①改善箇所説明図

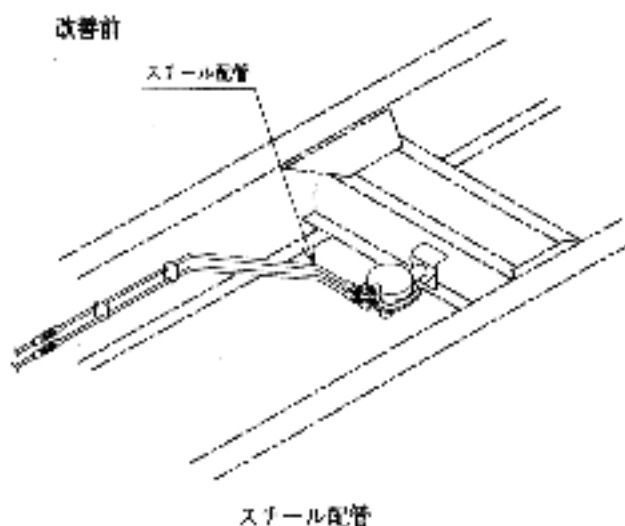
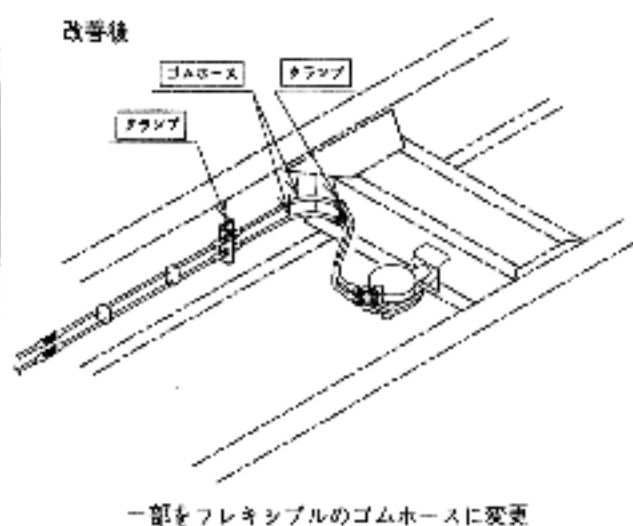
基準不適合発生箇所

制動装置において、ブレーキ配管の取り回しが不適切な為、そのままの状態で使用を続けると、走行時の車体の揺れや振動により当該配管に亀裂を生じ、最悪の場合、エアリークが発生して制動力が低下するおそれがある。

一部をフレキシブルのゴムホースに変更

全車両、当該ブレーキ配管の一部をスチールからゴムホースに変更し、クランプで固定する。
